**INFORME DE VISITA DE CONTROL**  
**N° 007-2026-CG/SALUD-SVC**

**VISITA DE CONTROL**  
**HOSPITAL SANTA ROSA**  
**GOBIERNO REGIONAL MADRE DE DIOS**  
**TAMBOPATA - TAMBOPATA - MADRE DE DIOS**

**“DISPONIBILIDAD DE EQUIPAMIENTO BIOMÉDICO,  
CONDICIONES DE INFRAESTRUCTURA Y CUMPLIMIENTO  
DE INDICADORES DE SALUD Y FARMACIA”**

**PERÍODO DE EVALUACIÓN:  
DEL 16 AL 22 DE DICIEMBRE DE 2025**

**Fotografía n.º 12**  
**Balanza con platillo roto**

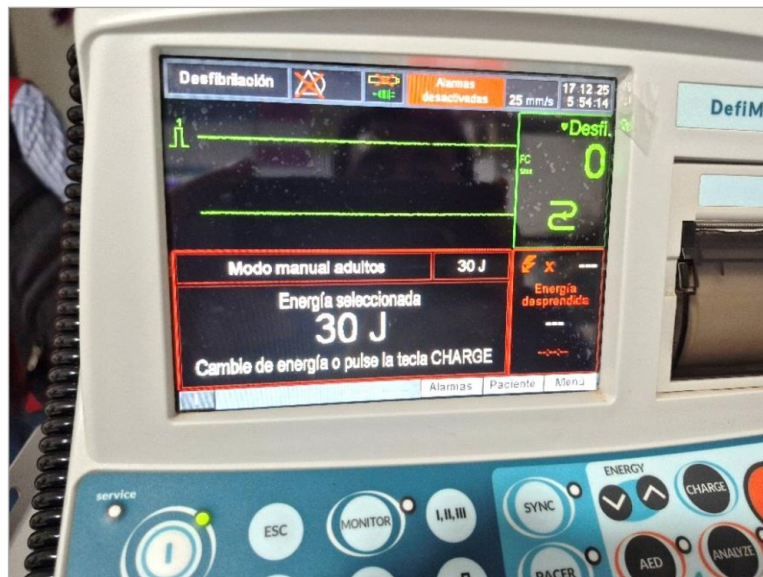
Adicionalmente, en el área de emergencia pediátrica se advirtió que una (1) bomba de infusión, dos (2) pulsioxímetros de sobremesa y una (1) incubadora se encuentran inoperativos. Aunado a ello, se observó una balanza en funcionamiento, pero con el platillo (base) roto en los bordes. Del mismo modo, al encender el desfibrilador, se visualizó el mensaje “alarmas desactivadas”.
